Inspraakrapportage

Verkeersstructuur centrum IJmuiden

Inspraakreacties en antwoorden

**Gemeente Velsen
maart 2017**

Het voorstel voor aanpassingen in de verkeersstructuur (rode pijlen) bij opnieuw in te richten wegen en pleinen (in paars)

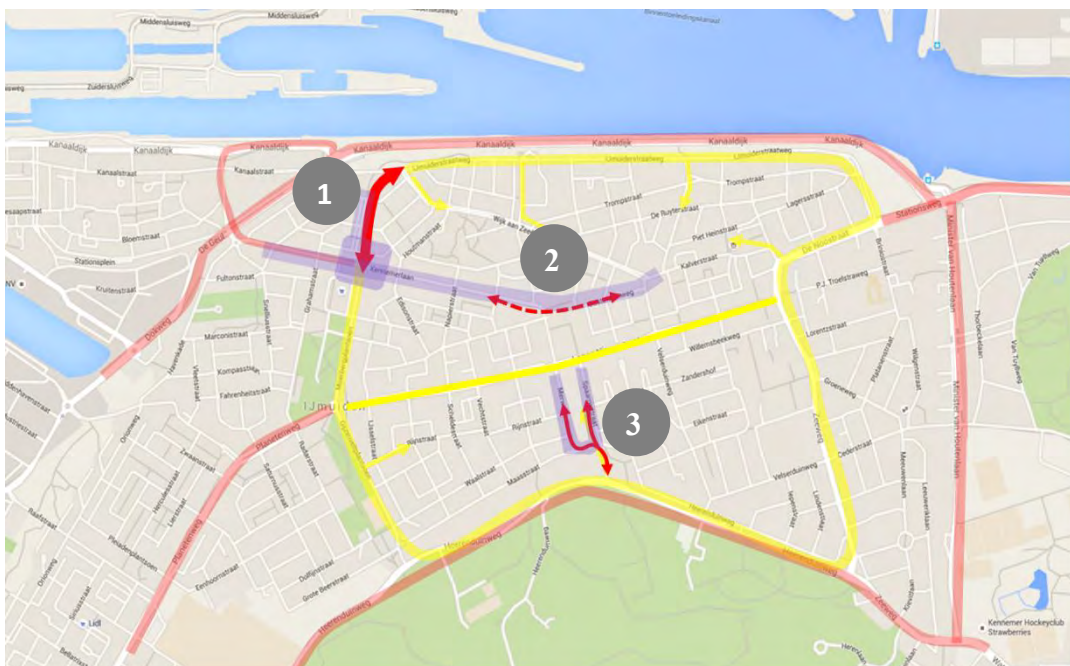
Een nadeel van de centrumring is dat het verkeer op de IJmuiderstraatweg toeneemt en ook de geluidssituatie verslechtert. Gezien de milieubelasting in de omgeving vindt het wijkplatform dit onacceptabel voor de bewoners van de IJmuiderstraatweg. Daarnaast zal de oversteekbaarheid voor fietsers en voetgangers en de oprijdbaarheid vanuit de zijstraten verslechteren. Ook voor bewoners van het Moerbergplantsoen en de Oosterduinweg is het geen prettig vooruitzicht. Maar het is positief voor de bewoners van de Lange Nieuwstraat, Kennemerlaan en Houtmanstraat.

De grootste verandering komt bij het Van Poptaplantsoen. Deze zal veranderen van een rustige 30 km/uur buurtstraat in een relatief drukke straat van 50 km/uur. Voor de bewoners zal de overlast dus beduidend meer toenemen. Het is ook gevaarlijk voor de kinderen als ze een 50 km/uur weg oversteken. Het wijkplatform betwijfelt of compenserende maatregelen voor geluid voldoende zijn en vindt dat in elk geval de 'hogere waarde procedure' doorlopen moet worden. Om de doorsteek te kunnen realiseren zal groen en speelmogelijkheden opgeofferd moeten worden en het speelveld komt naast een 50 km weg te liggen. Dit is niet wenselijk. Onduidelijk is of er één of meer van de monumentale bomen in het parkje moet verdwijnen.

Het Van Poptaplantsoen zal door deze maatregel inderdaad meer verkeer krijgen, maar het wordt geen drukke straat en de hoeveelheid geluid blijft dus ook beperkt. Voor het effect op verkeersveiligheid en geluid, zie de paragrafen 3.1.1 en 3.1.2. Overigens stellen wij niet voor om de maximumsnelheid te wijzigen van 30 naar 50 km/uur. Het doel is om de weg onderdeel te maken van een ring om het centrum van IJmuiden. Dit kan ook met de huidige maximumsnelheid van 30 km/uur, omdat het maar een kort wegvak betreft: een vlotte doorstroming is hier belangrijker dan de maximumsnelheid. Het is goed mogelijk om dit op een verkeersveilige wijze vorm te geven, bijvoorbeeld met een snelheidsremmende maatregel ter hoogte van het speelveld. De vormgeving van de weg en de groeninrichting komen in een

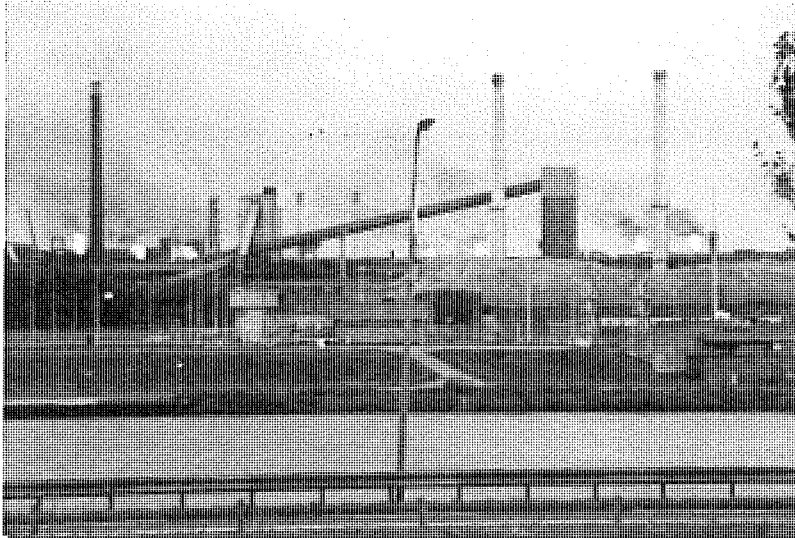
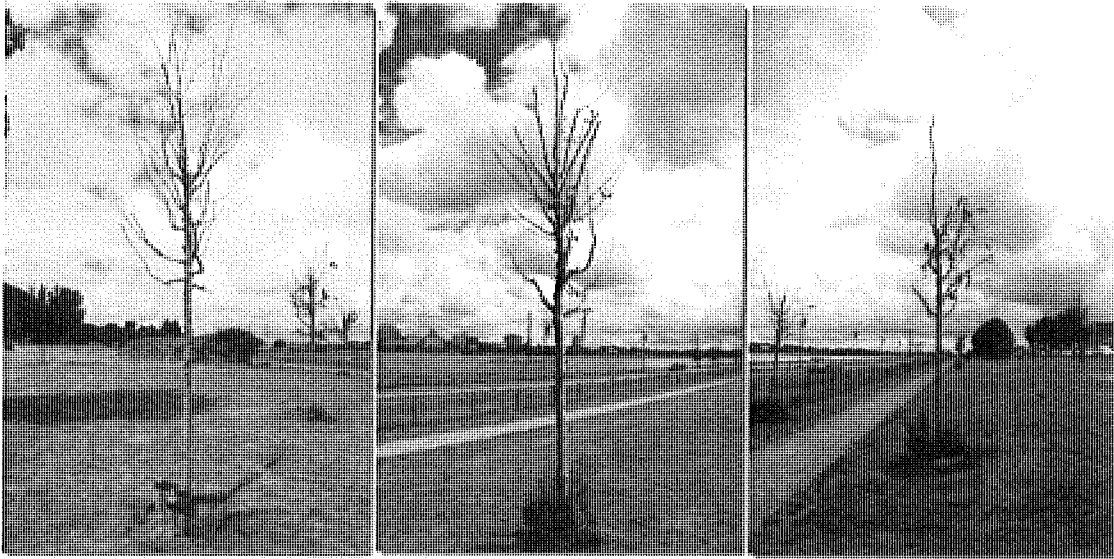
Hier wordt m.i. niet of onvoldoende gekeken naar de effecten op de leefomgeving van de bewoners van de IJmuiderstraatweg.

1. Het aantal motorvoertuigbewegingen op de Kanaaldijk is 15.000 p/etm.
2. Het aantal motorvoertuigbewegingen op de IJmuiderstraatweg is nu 3.500/4000 p/etm.
3. De geluidsbelasting op de gevel is momenteel Lcum 66 en heeft de kwalificatie SLECHT. (zie Cumulatie IJmond)

7. DFDS wil met grotere schepen op New Castle gaan varen om zodoende meer auto's te kunnen vervoeren. Deze zullen allen over de Kanaaldijk rijden. Hierdoor zal het aantal motorvoertuigbewegingen over de Kanaaldijk nog meer toenemen.

8. De geluidsbelasting op de gevels zal, zo is mijn verwachting, door al deze wijzigingen door de max. grens gaan. Om nog maar te zwijgen over de verslechterende luchtkwaliteit waar in eerder genoemd rapport van Erbrinc Stacs Consult over wordt gesproken.

Dit alles afwegende tegen minder verkeer over de Lange Nieuwstraat verzoek ik u dringend het doortrekken van het Moerbergplantsoen buiten uw plannen te laten. Als er naar een balans gezocht moet worden zijn de bewoners van de IJmuiderstraatweg t.o.v. de bewoners van de Lange Nieuwstraat al ver in het nadeel qua milieu belasting. Dit kan en mag niet nog meer verslechteren.

Het maken van een doorsteek via het Van Poptaplantsoen zal leiden tot een toename van verkeer en geluid op de IJmuiderstraatweg. Met een toekomstige toename van verkeer en geluid is echter al rekening gehouden bij de keuze die in 2011 gemaakt is ten aanzien van de verkeersstructuur aan de noordzijde van IJmuiden: geen aansluitingen maken op de Kanaaldijk, maar de IJmuiderstraatweg opwaarderen tot een volwaardige 50 km/uur weg. Ondanks een toename is de geluidsbelasting beter dan in de oude situatie van een 50 km/uur weg met klinkers. Door het aanbrengen van een asfaltwegdek in plaats van het klinkerwegdek is de geluidsbelasting met 2 dB afgenomen. De geluidsbelasting op de IJmuiderstraatweg wordt inderdaad voor een deel ook veroorzaakt door andere geluidsbronnen in de omgeving. De IJmuiderstraatweg zelf is echter maatgevend voor de geluidsbelasting op de woningen. De wijziging van de verkeersstructuur veroorzaakt geen significante toename van geluid op de IJmuiderstraatweg (0 á 1 dB). Wat betreft de vergelijking met de Lange Nieuwstraat delen wij niet de mening dat bewoners van de IJmuiderstraatweg al ver in het nadeel zijn qua milieubelasting. Deze stellingname wordt niet ondersteund door de gegevens van de Omgevingsdienst IJmond. Zie voor verdere toelichting over geluid en nut/noodzaak de paragrafen 3.1.2 en 3.1.3.
